Tilsynsrapport

Sagsnr.:	EMN-2022-02873
Tilsynsdato:	24.06.2022
Tilsynsførende	Sofie Patricia Poulsen og Anni Lassen
Vandværk	Virklund Thorshøjen (Voldbygårde) Thorsøhøjen 13 8600 Silkeborg
Fremviser	Formand: Steen Vodder Driftsleder: Rene Birk Driftsassistent: Flemming Gärtner
Jupiter id	79998
Vandforsynings CVR/P-nr.	34637830
Sidste tilsyn	28.02.2018 – foregik mens vandværket var under renovering, der blev derfor aldrig lavet en tilsynsrapport, da dette ikke gav mening på daværende tidspunkt

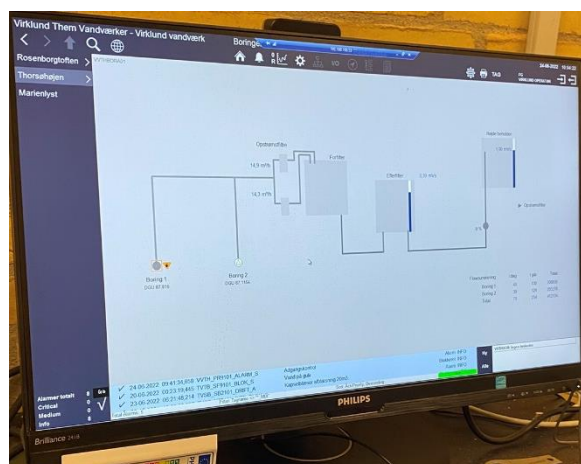
Trin 2 – Åben forfilter - Iltning og filtrering gennem et åbent sandfilter med KIS Sand
